革新炉検討会報告書(案)」
に対するご意見
(寄せられた意見をそのままタイプしたもの)

原子力委員会
研究開発専門部会
革新炉検討会

革新炉検討会報告書(案)へのご意見(受付順一覧)

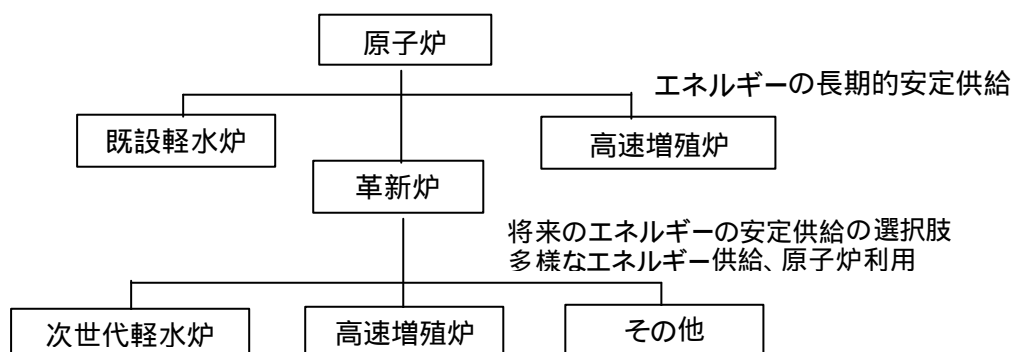
よって、革新炉は、革新炉としての高速増殖炉もあって良いが、あくまで、長期計画においてすみ分けられているように、高速増殖炉サイクルと革新炉の位置付けは異なるものと理解できる。(以下に長期計画に基づく理解イメージを示す。)

しかしながら、革新炉検討会の報告書は、両社が混在して議論されているように見られる可能性がある。各々の位置付けが異なることを明確にし、長計も踏まえた記載の仕方とすべきと考える。

よって、エネルギーセキュリティ早期確保に向けた要である高速増殖炉サイクルと革新炉（革新炉としての高速増殖炉はありえる）とは、別次元の物であることを最初にわかりやすく書き込むのが適切と考える。
